PROJETO PORTO REAL

RESIDENCIA UNIFAMILIAR (MANSÃO - AM) | SOBR TATIANA-PS

PROJETO ARQUITETONICO

DESEMPENHO ACUSTICO ENTRE AMBIENTES

O QUE MUDOU EM R52

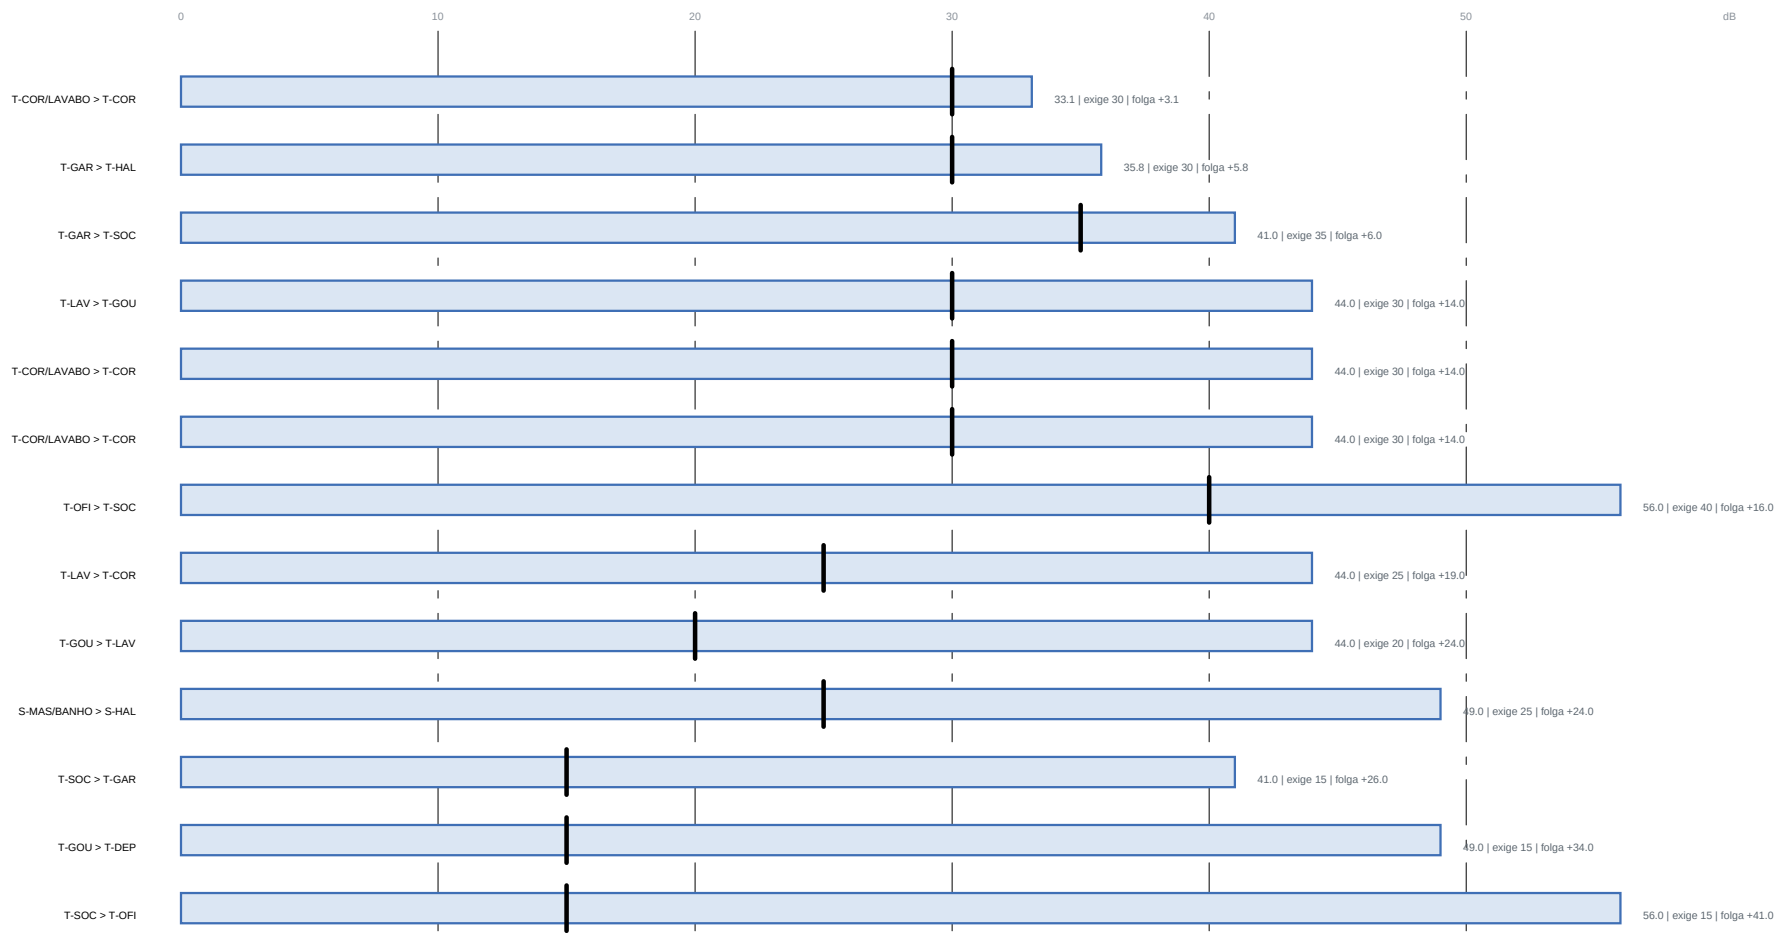
ONDE	ANTES	DEPOIS	POR QUE
Banho compartilhado - hall de entrada	porta de correr (Rw 25) - conjunto de 20,2 dB	parede CEGSA, 44 dB	o acesso de volta passou para a circulação
Banho compartilhado - quarto eventual	porta com (Rw 25) - conjunto de 25,5 dB, nível 30	parede CEGSA, 44 dB	era a por passagem da casa, e não era a saída
Hall - garagem	porta com - 36,9 dB, nível 30	PDS isolada vedada - 36,9 dB	porta entre garagem e casa tem dupla função para ser móbica
Banho compartilhado - circulação	não havia porta	PDS isolada vedada - 35,7 dB, nível 25	único acesso do banho, e abria para fora
Bloco do chuveiro	encostado na parede do hall	canto arredondado, toldo e janela alta	consequência da porta nova, a regra dos 900 cm de bloco responde a primeira tentativa

Nota: A parede era bloco (Rw 25), Flw 40 e a porta era de correr (Rw 25), o conjunto entregava 20 dB. Em acústica o bloco DOMINA — não se faz média aritmética do isolamento, se soma energia que passa.
